1.4. EM FUNÇÃO DA COMPATIBILIZAÇÃO ENTRE O PROJETO DE ARQUITETURA VIGENTE E O PROJETO DE ESTRUTURA REVISADO PARA O BLOCO 03, SEGUEM-SE AS ANÁLISES DE ALTERNATIVAS DE VIABILIZAÇÃO, TENDO EM VISTA O MENOR IMPACTO EM RELAÇÃO À PLANILHA ORÇAMENTÁRIA CONTRATUAL E OS PROJETOS REVISADOS QUE FORAM ENCAMINHADOS PARA EXECUÇÃO E CONTINUIDADE DA OBRA:

ESCOLA DO FUTURO DO ESTADO DE GOIÁS EM ARTES BASILEU FRANÇA
BLOCO 03

Prancha: 01/14
DATA: 03/11/25
DESENHO: MOIRA

COMPATIBILIZAÇÃO SEINFRA | LAYOUT:

PLANTA BAIXA PAVIMENTO 1 - ARTES VISUAIS
ESC: 1 : 50

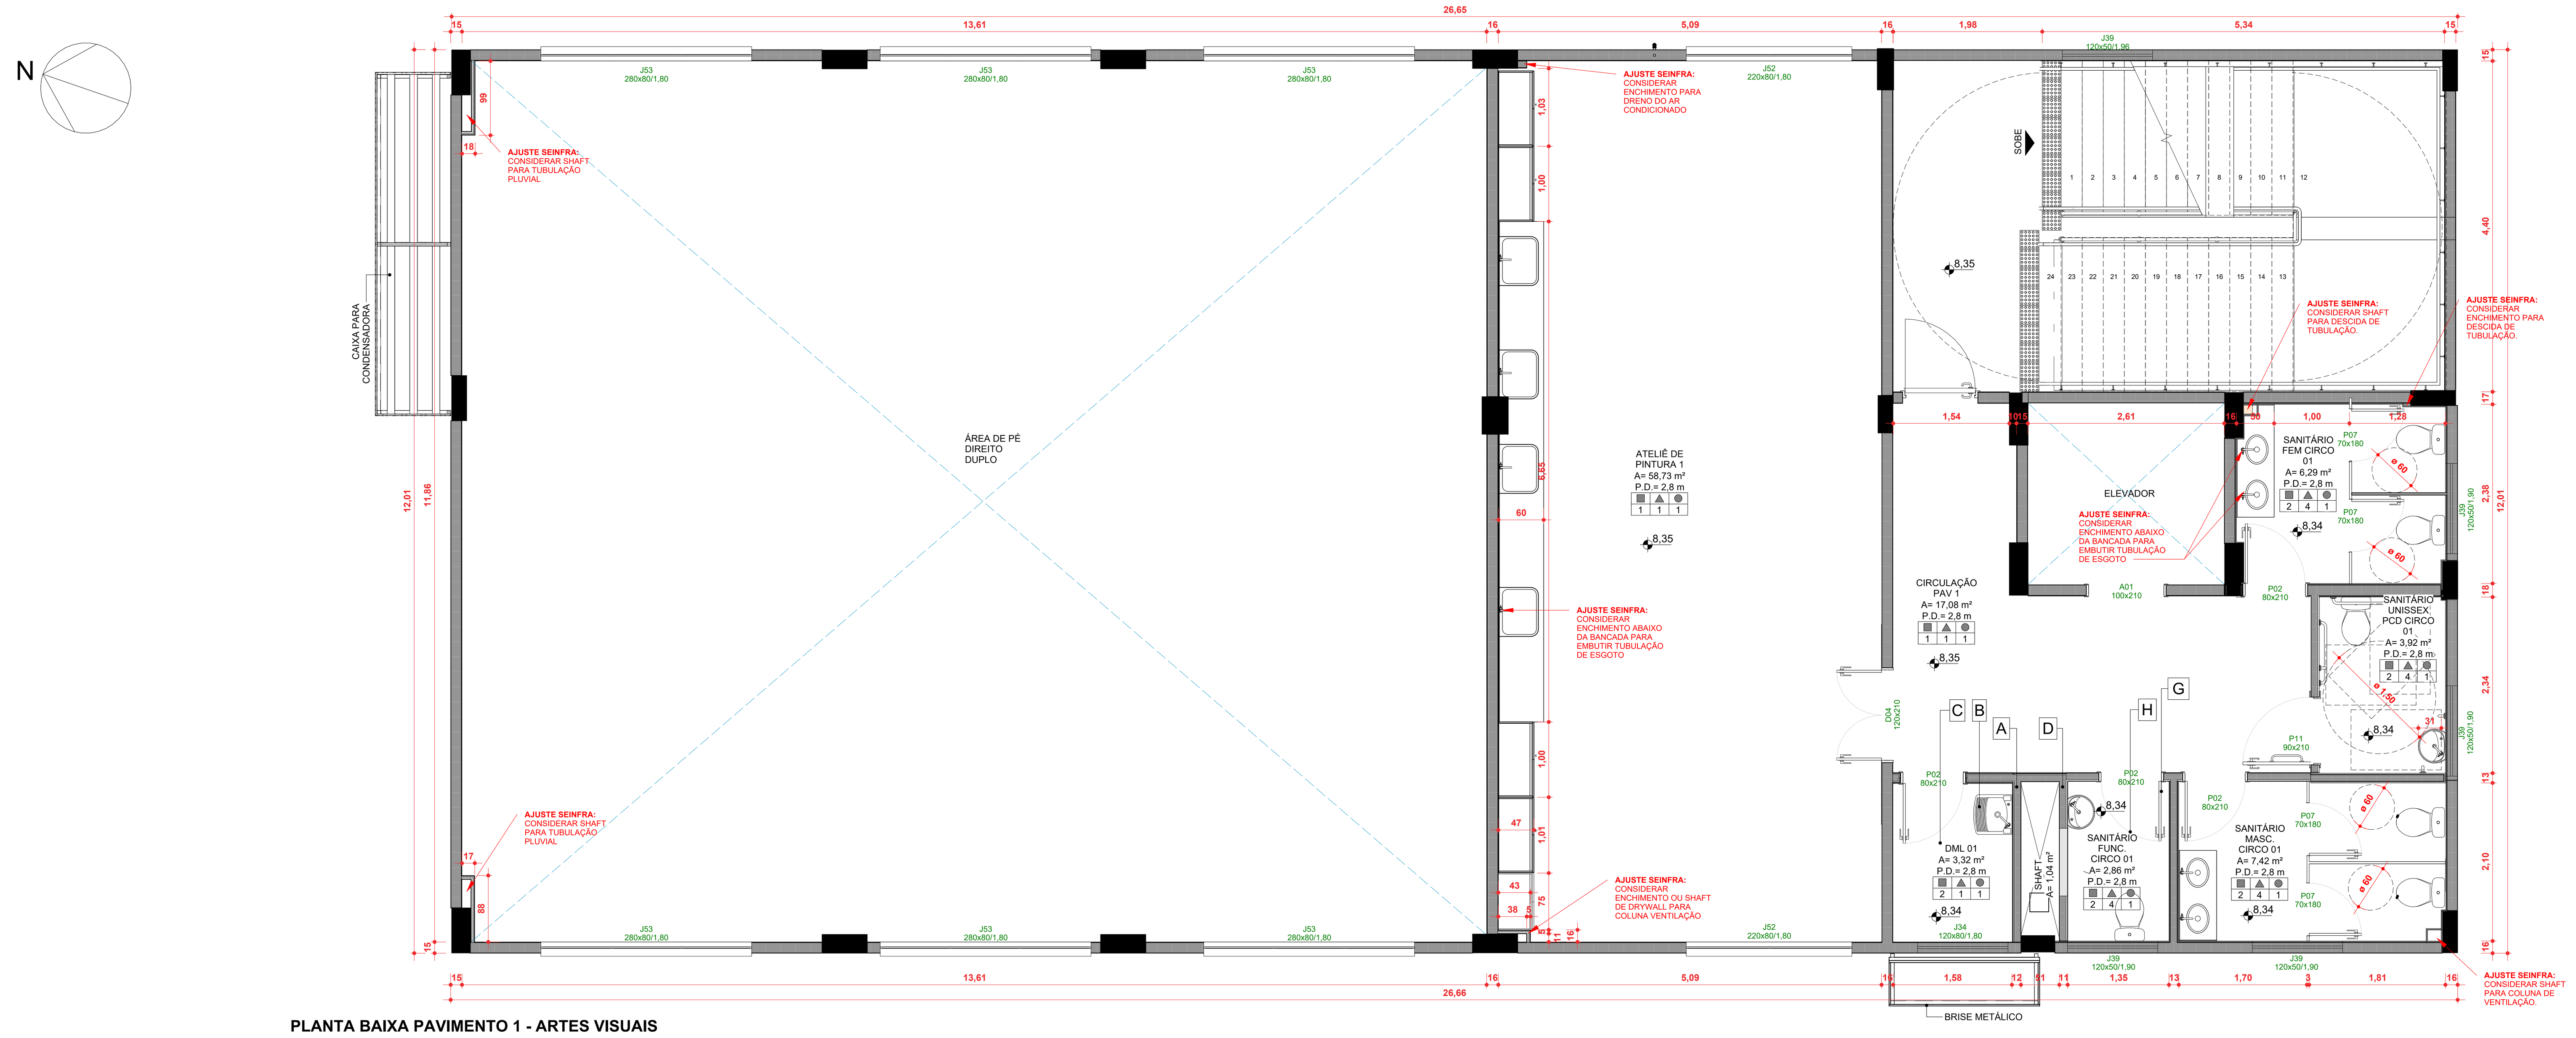
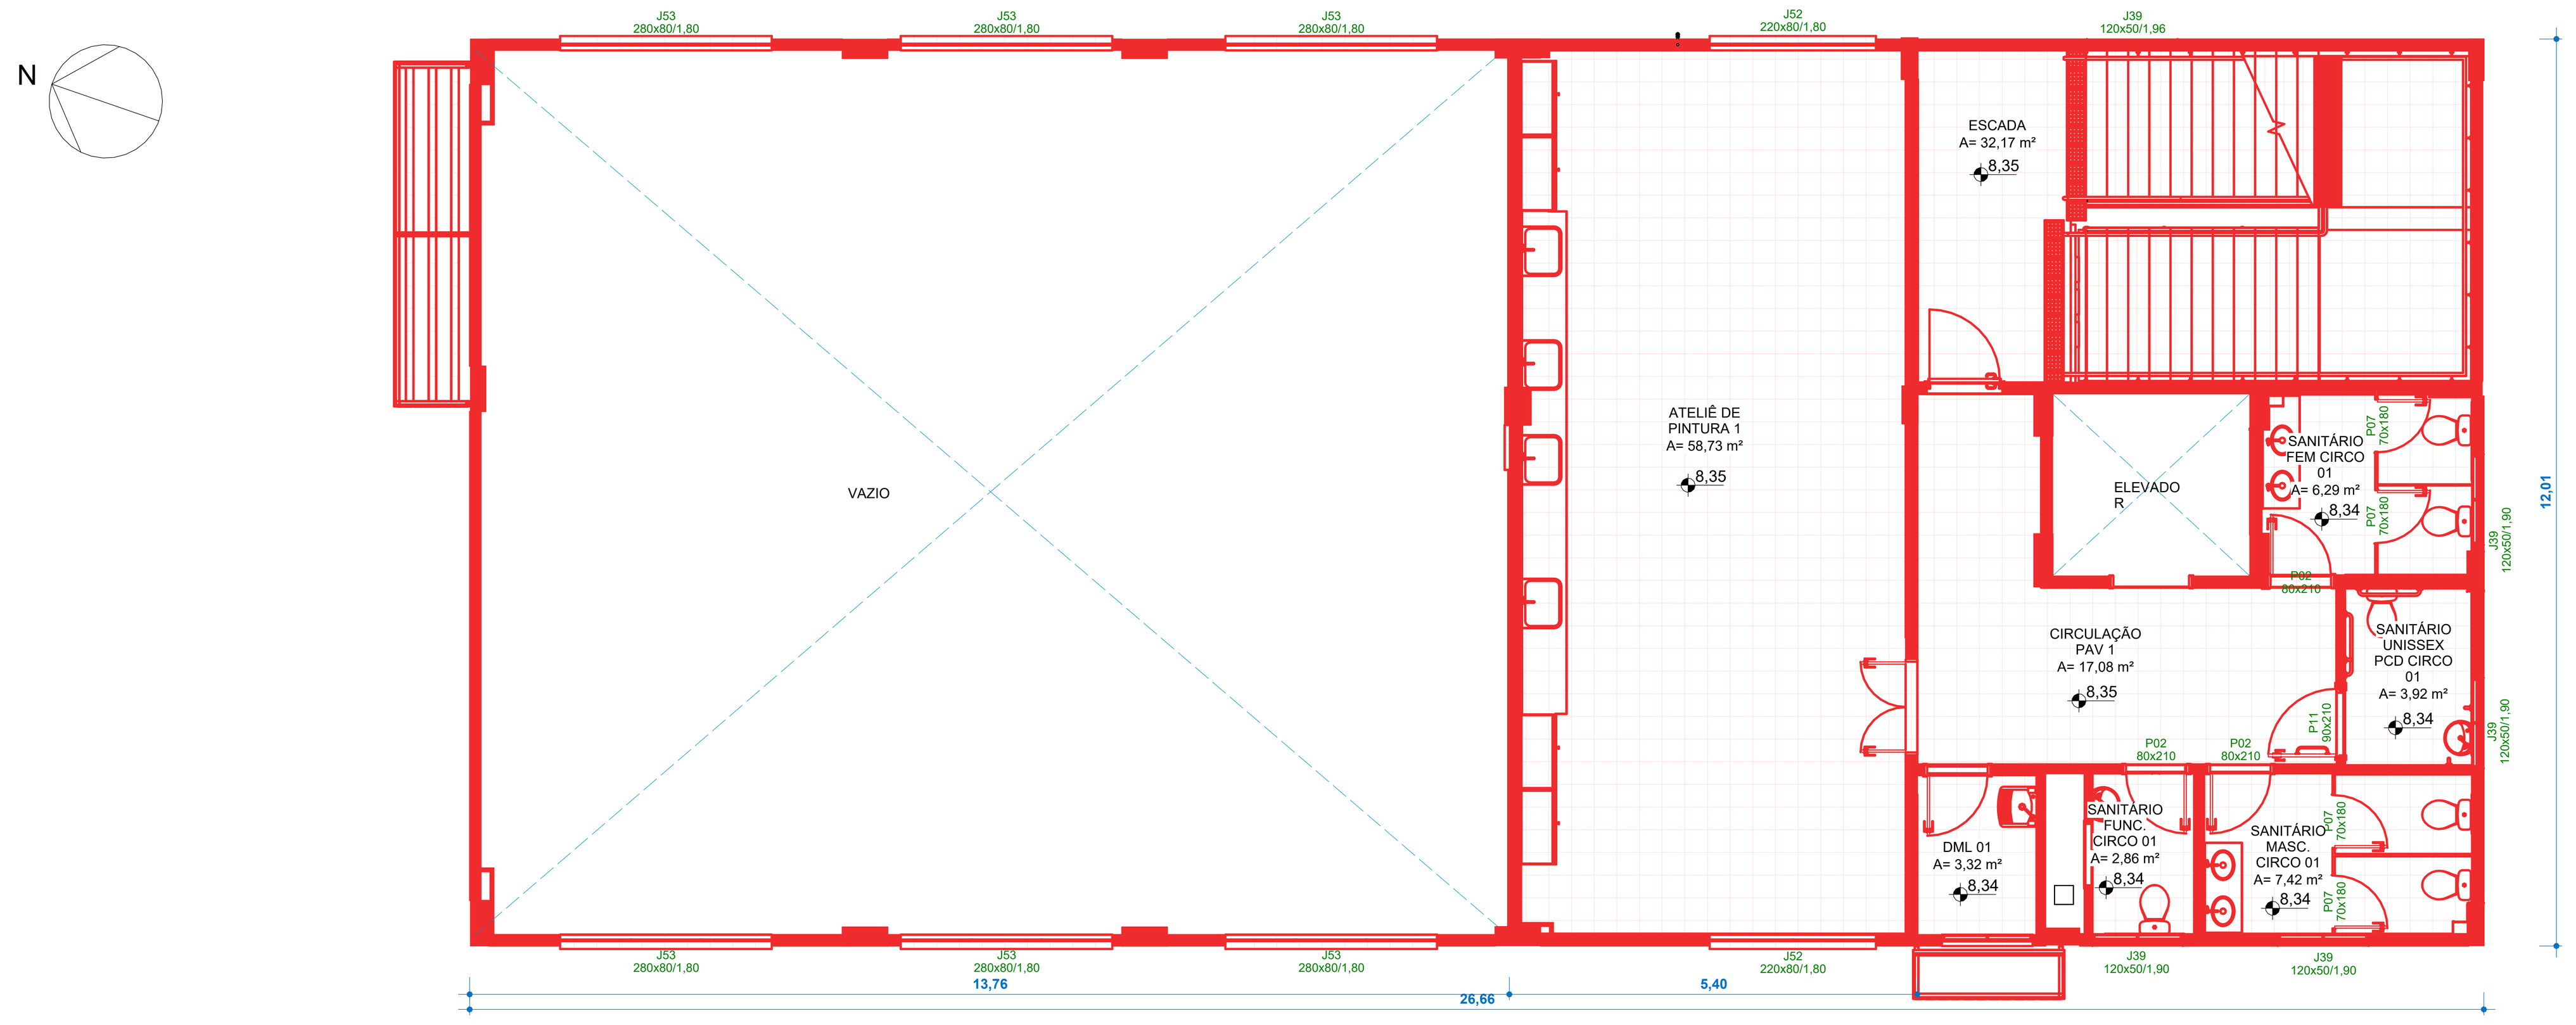
1.4.1. EM RAZÃO DA EXISTÊNCIA DO VÃO ESTRUTURAL PARA A PASSAGEM DO *SHAFT* NO PROJETO ESTRUTURAL REVISADO (SEI: 202420920001502) PARA DESCIDA DAS TUBULAÇÕES E INSTALAÇÕES VERTICAIS, ENTRE OS PAVIMENTOS 1, 2 E 3, CONFLITANDO COM O PROJETO APROVADO PARA OS 'SANITÁRIOS MASC PCD CIRCO' NESTES PAVIMENTOS;

1.4.3. CONSTATA-SE QUE A PREVISÃO DO VÃO ESTRUTURAL PARA A PASSAGEM DO *SHAFT*, LOCALIZADO ENTRE OS 'SANITÁRIO MASC PCD CIRCO', OCASIONOU A REDUÇÃO DAS DIMENSÕES INTERNAS DO AMBIENTE, IMPOSSIBILITANDO A INSERÇÃO DE LAYOUT ACESSÍVEL PARA USO DE SUAS INSTALAÇÕES. ENTRETANTO, COMO A NBR 9050/2020 (NORMA DE ACESSIBILIDADE) PREVÊ A INSTALAÇÃO DE, NO MÍNINO, UM SANITÁRIO ACESSÍVEL POR PAVIMENTO PARA EDIFICAÇÕES DE USO COLETIVO A SEREM CONSTRUÍDAS, TENDO EM VISTA A ANÁLISE DE ALTERNATIVAS DE VIABILIZAÇÃO, SUGERE-SE A READEQUAÇÃO DO AMBIENTE DO 'SANITÁRIO MASC PCD CIRCO' EM 'SANITÁRIO FUNCIONÁRIOS CIRCO';

- A DESLOCAMENTO DA ALVENARIA ENTRE O *SHAFT* E O 'DML' PARA ALINHAMENTO COM A VIGA DE APOIO DO SHAFT, CONFORME PROJETO ESTRUTURAL REVISADO PARA O BLOCO 2 (ID: 65938030);
- B DESLOCAMENTO DO TANQUE E DA TORNEIRA, ACOMPANHANDO A ALVENARIA DESLOCADA;
- C ALTERAÇÃO NO VALOR DA ÁREA ÚTIL DO 'DML';
- D INSERÇÃO DE PAREDE EM PLACAS DE GESSO TIPO DRYWALL PARA ÁREAS MOLHADAS (RESISTENTE À UMIDADE) PARA FECHAMENTO DO VÃO DO *SHAFT* COM O SANITÁRIO;
- E REMOÇÃO DAS BARRAS DE APOIO, EM VIRTUDE DO NÃO ATENDIMENTO ÀS DIMENSÕES MÍNIMAS PARA BANHEIRO ACESSÍVEL;
- F DESLOCAMENTO DA PIA E DA TORNEIRA, ACOMPANHANDO A ALVENARIA DO *SHAFT*;
- G ALTERAÇÃO DO SENTIDO DE ABERTURA E DO TIPO DE ESQUADRIA;
- H ALTERAÇÃO DO NOME DO AMBIENTE DO 'SANITÁRIO MASC PCD CIRCO' PARA 'SANITÁRIO FUNCIONÁRIO'; ALTERAÇÃO DA ÁREA ÚTIL DO 'SANITÁRIO FUNCIONÁRIO'
